NGCC Sir Wilfred Grenfell mise en cale sèche Remonter
Modifications de la Conférence des soumissionnaires
Nov.23, 2013

L-03 Remplacement Gyro

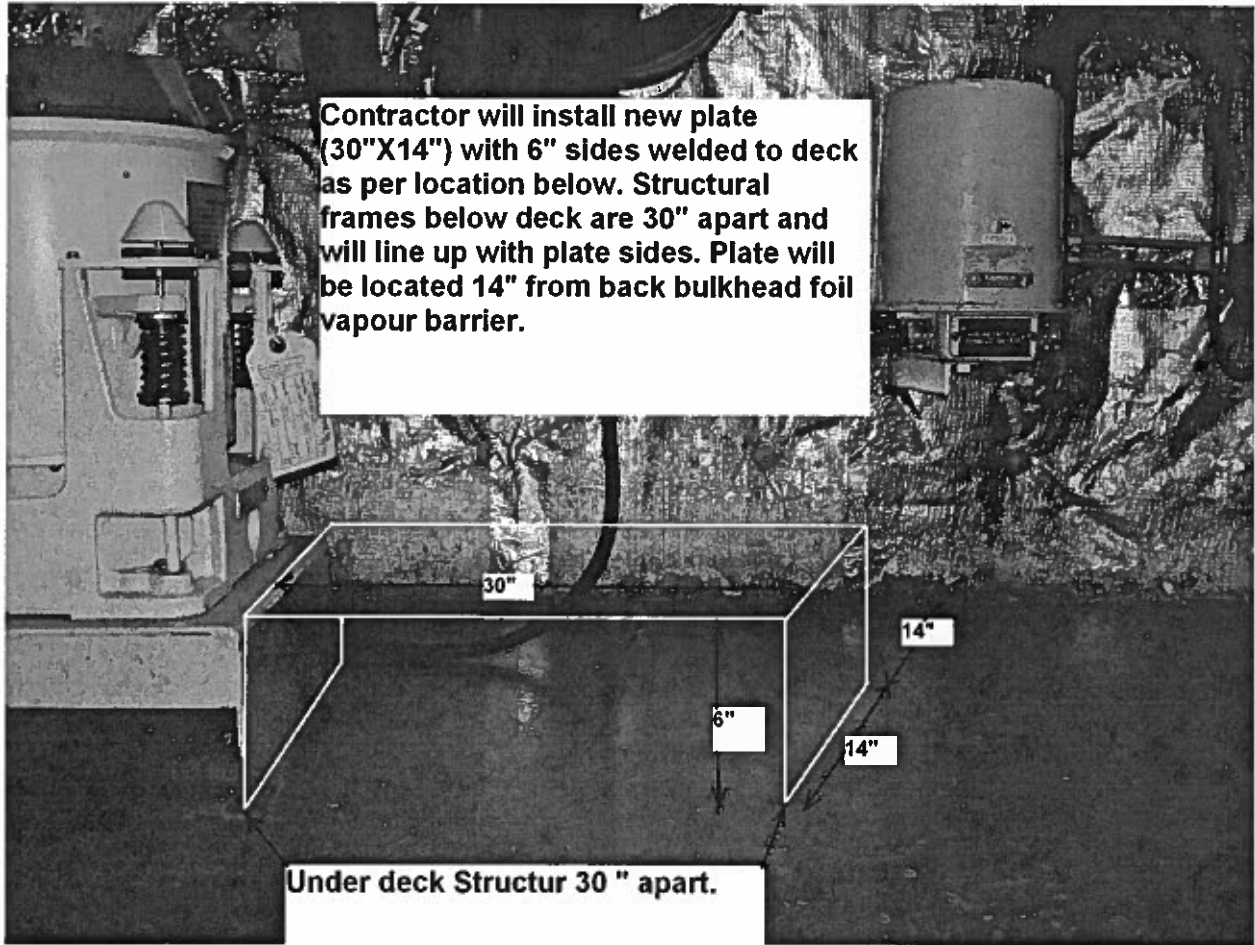
Amendement: Souligné texte ajouté: Les images des deuxième et quatrième sera remplacé par l'image Gyro 2 révisé et 4 photo Gyro révisé.

Contractor will install new plate (30"X14") with 6" sides welded to deck as per location below. Structural frames below deck are 30" apart and will line up with plate sides. Plate will be located 14" from back bulkhead foil vapour barrier.

Under deck Structur 30 " apart.

Coast Guard will remove equipment. Contractor will install new plate 24" X 60" with a 6" space from bulkheads vapour barrier.

Location of plate will be in the same location as equipment box (20"X 24") being removed.

60" Plate will be mounted at the same location as the box at the top and will extend down 60".
